Direction départementale
des territoires

ARRÊTÉ DDT/2020, n° 218 du 25 août 2020

Portant prescriptions spécifiques au titre de l'article L214-3 du Code de l'environnement et concernant l'aménagement d'un parking route de Pusey, parcelle BR n°2 sur la commune de VAIVRE-ET-MONTOILLE.

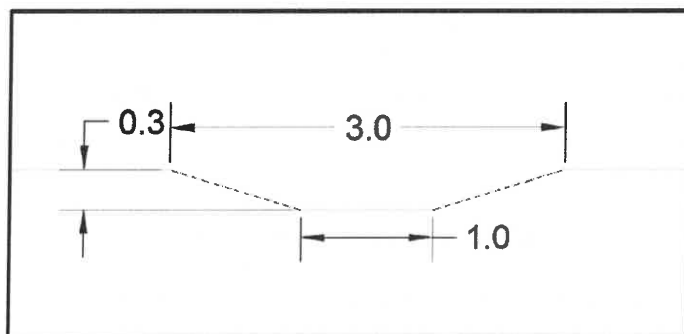
Les eaux de pluie de la plateforme sont gérées grâce à des noues paysagères étanchées à l'argile dimensionnées pour des pluies de période de retour 10 ans avec le profil type suivant :

Annexe 1 : Plan de phasage des travaux

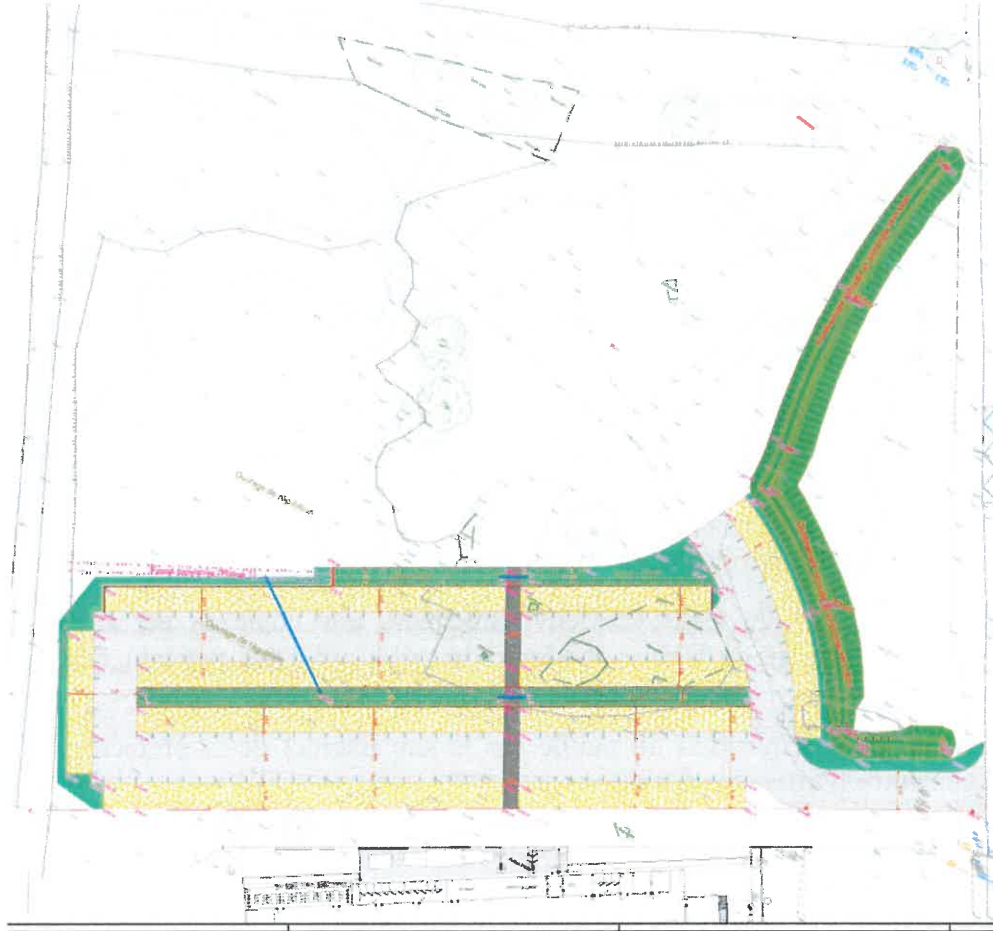
Les travaux sont réalisés en deux phases (Cf. *Annexe 1*) :

- Phase 1 : Aménagement de la zone sud du parking (189 places) pour une surface de 0,9 ha et confinement des plantes invasives ;
- Phase 2 : Aménagement de la zone nord du parking (69 places).

Annexe 2 : Aménagement hydraulique de la phase 1

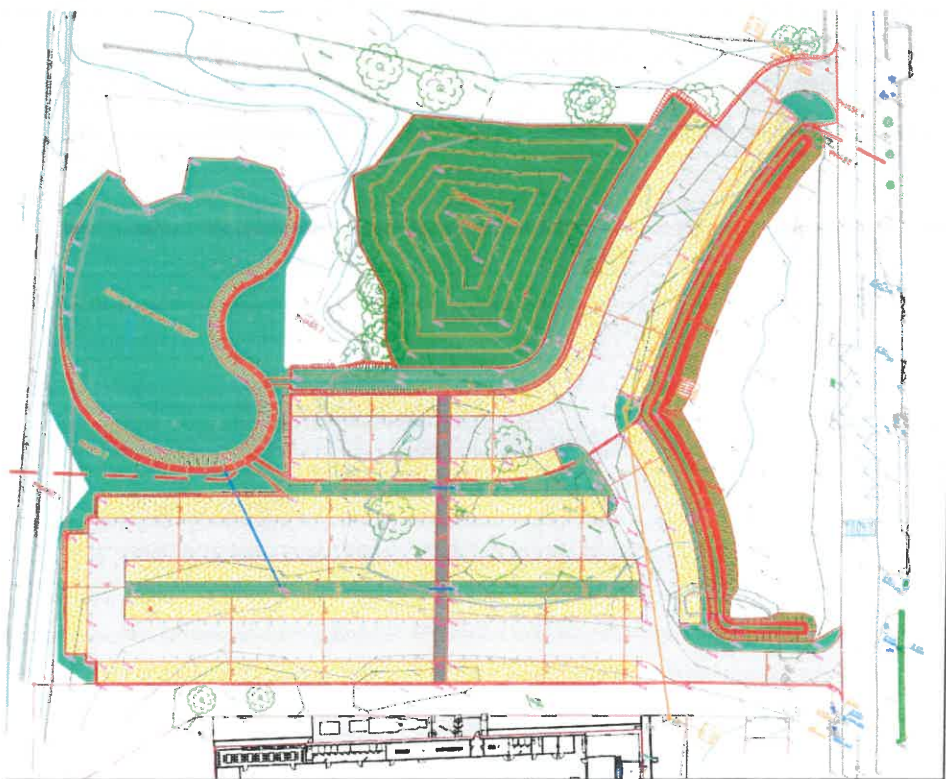
Pour cette phase, 2 noues pérennes et une noue temporaire sont prévues dont la localisation est fournie à l'*Annexe 2*,

Les noues présentent une surface d'emprise d'au moins 500 m², pour un volume de stockage minimal de 90 m³ avec un débit de fuite de 3 l/s.

La noue n°1 (Cf. *Annexe 2*) mesure 94 m et assure un stockage de 56 m³.

La noue n°2 (Cf. *Annexe 2*) mesure 66 m et assure un stockage de 40 m³.

En cas de pluies d'occurrences supérieures au dimensionnement des ouvrages, les eaux sont évacuées vers les noues et le cours d'eau à l'opposé des zones bâties (Cf. *Annexe 2*).

Annexe 3 : Aménagement hydraulique de la phase 2

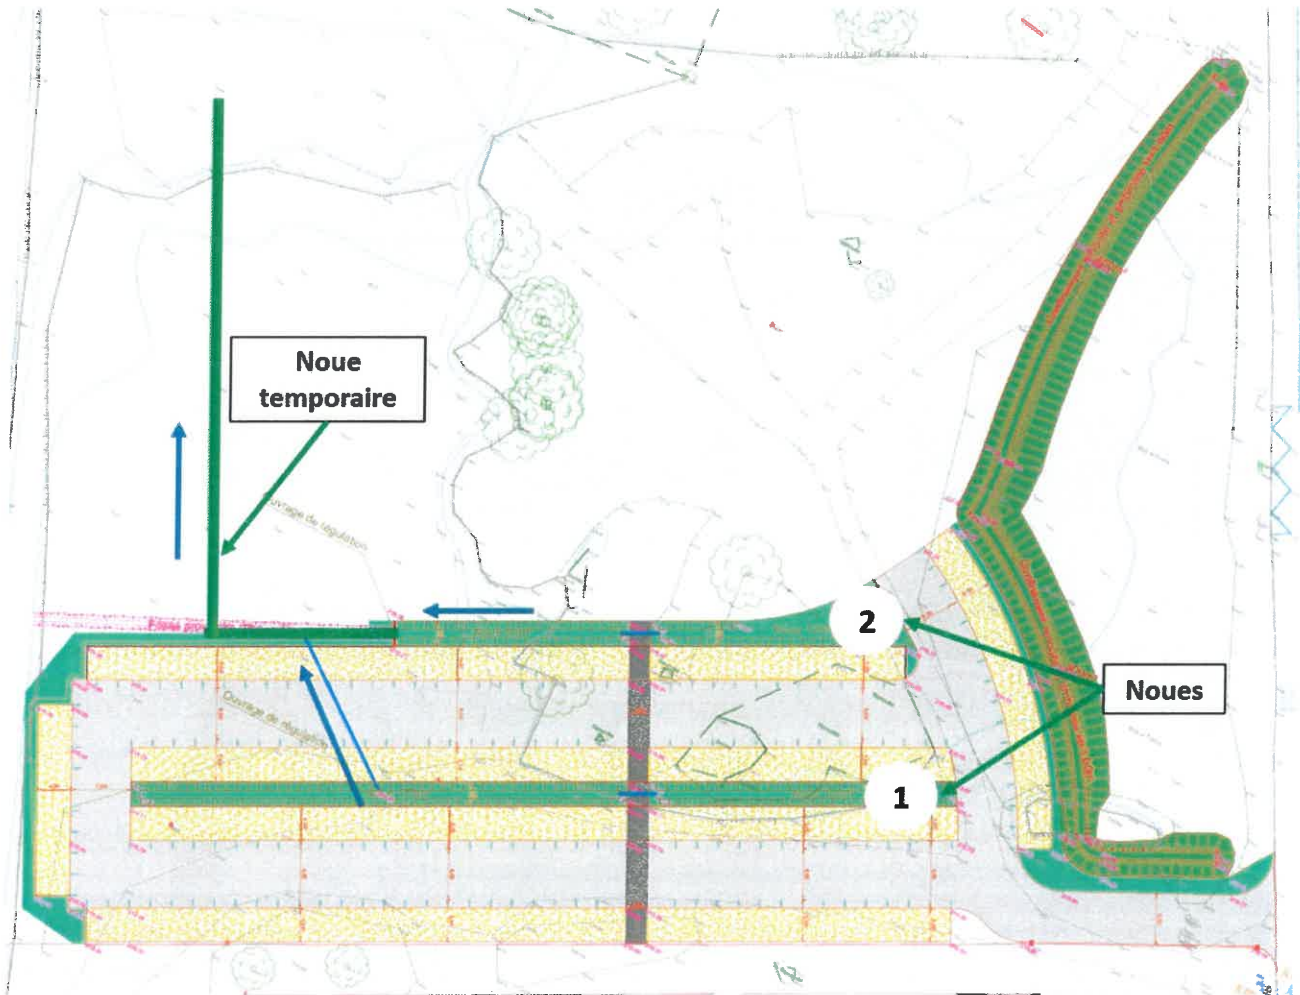
Pour cette phase, une troisième noue pérenne est mise en place et la noue temporaire est remplacée par la zone de compensation des remblais (Cf. *Annexe 3*).

Les noues présentent une surface d'emprise d'au moins 820 m², pour un volume de stockage de 127 m³ avec un débit de fuite de 3 l/s.

La noue n°3 (*Cf. annexe 3*) mesure 110 m de long et assure un stockage de 66 m³.

En cas de pluies d'occurrences supérieures au dimensionnement des ouvrages, les eaux sont évacuées vers la zone de compensation des remblais (*Cf. Annexe 3*).

La zone de compensation du remblai effectuée après 1992 est réalisée dans l'emprise du projet tel que localisée sur l'Annexe 3.

Cette zone de compensation d'une surface de 1625 m² est mise en œuvre par le retrait des remblais existants jusqu'à la côte 213,86 m NGF.
